Oggetto: Procedimento unico ex art. 53, LR 24/2017 e s.m.i. Approvazione con contestuale variante alla strumentazione urbanistica, apposizione del vincolo espropriativo e dichiarazione di pubblica utilità - del progetto di fattibilità tecnica ed economica denominato "II° stralcio tangenziale di Camposanto tra SS 568 direzione S. Felice e SP 2 direzione Finale Emilia".

Parere di competenza

Arpae - Agenzia regionale per la prevenzione, l'ambiente e l'energia dell'Emilia-Romagna

Fig. Flussi e velocità assunti dal proponente

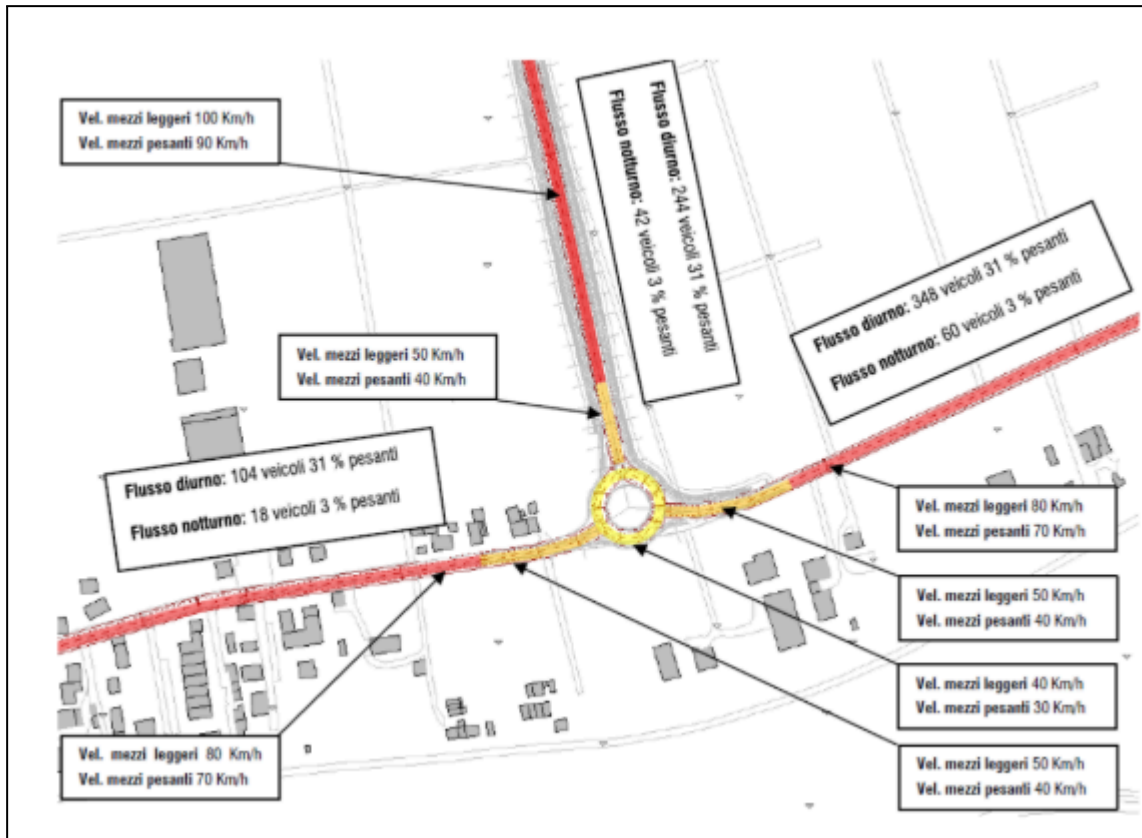
Il proponente ha stimato i flussi orari diurni a partire dai veicoli rilevati in sito tramite una proporzione, mentre non è chiaro né come siano stati determinati i flussi notturni (non essendo presente un rilievo di traffico in periodo notturno) né come siano stati ripartiti i flussi (sia diurni che notturni) in corrispondenza degli altri rami della rotonda.

Relativamente alla definizione dei parametri dell'infrastruttura (ad esempio la velocità media), il proponente non specifica le modalità ma soltanto che "il modello acustico è stato calibrato agendo sui

La calibrazione del modello è stata svolta nei punti MF01, MF02, MF03 e ha riportato uno scarto massimo di 0,5 dBA, il modello risulta quindi calibrato.

Al fine di verificare la correttezza dei risultati della simulazione e il rispetto dei limiti normativi per la strada di nuova realizzazione, è necessario predisporre un piano di monitoraggio (PMA) del rumore durante la fase di esercizio presso il ricettore R23 che, pur essendo attualmente un rudere, potrebbe essere reso abitabile in futuro. Inoltre la scelta specifica di tale ricettore, che subisce aumenti considerevoli nei livelli di pressione sonora simulata (fino a 36,3 dBA in periodo diurno e 25,8 dBA in periodo notturno), consente di distinguere l'impatto della nuova strada da quello della viabilità esistente,
